## RACCOMANDAZIONE DI SICUREZZA

A. N. S. V.  
Prot. USCITA  
N. 0000873/12  
Data 23/02/2012

**Oggetto: incidente occorso il 24 settembre 2010, sull'aeroporto di Palermo Punta Raisi, all'aeromobile Airbus A319 marche EI-EDM. Cartografia presente nell'AIP Italia.**

Figura 1: Palermo Punta Raisi ICAO - Instrument Approach Chart “VOR-Z RWY 07” in vigore.

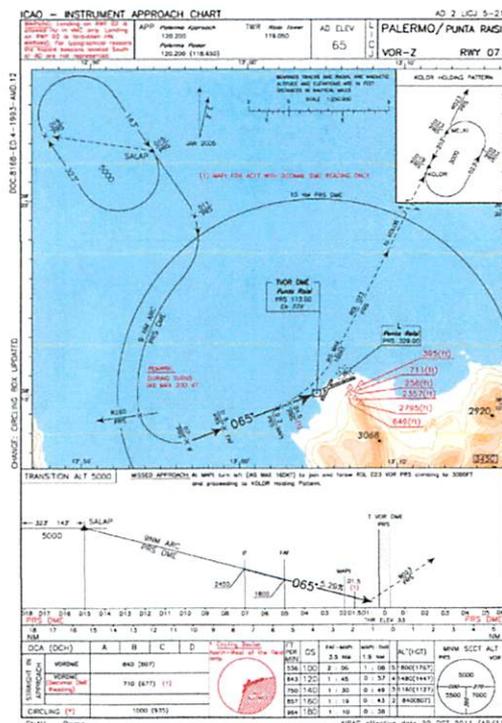
Anche nella carta presente nell'AIP Italia (figura 1) - pur riscontrando la correttezza del titolo nella definizione della procedura di avvicinamento strumentale alla pista 07 dell'aeroporto di Palermo Punta Raisi (“VOR-Z RWY 07”) - si lamenta la mancanza «on the plan view of the chart» dell'inciso “DME required”, finalizzato a richiamare l'attenzione dei piloti sulla necessità della utilizzazione del DME per l'effettuazione della procedura in questione.

Nello specifico, nell’ICAO - Instrument Approach Chart “VOR-Z RWY 07” presente in AD 2 LICJ 5-21 si lamenta la mancanza «on the plan view of the chart» dell’inciso “DME required”, finalizzato a richiamare l’attenzione dei piloti sulla necessità della utilizzazione del DME per l’effettuazione della procedura “VOR-Z RWY 07”.

**Testo:** l’ANSV raccomanda di effettuare una ricognizione sulla cartografia presente in AIP Italia, al fine di revisionare quelle carte che non siano pienamente conformi con quanto previsto dall’Allegato 4 alla Convenzione relativa all’aviazione civile internazionale e dal Doc ICAO 8168 (9.5.2 ss.). **(Raccomandazione ANSV-3/1836-10/2/A/12)**
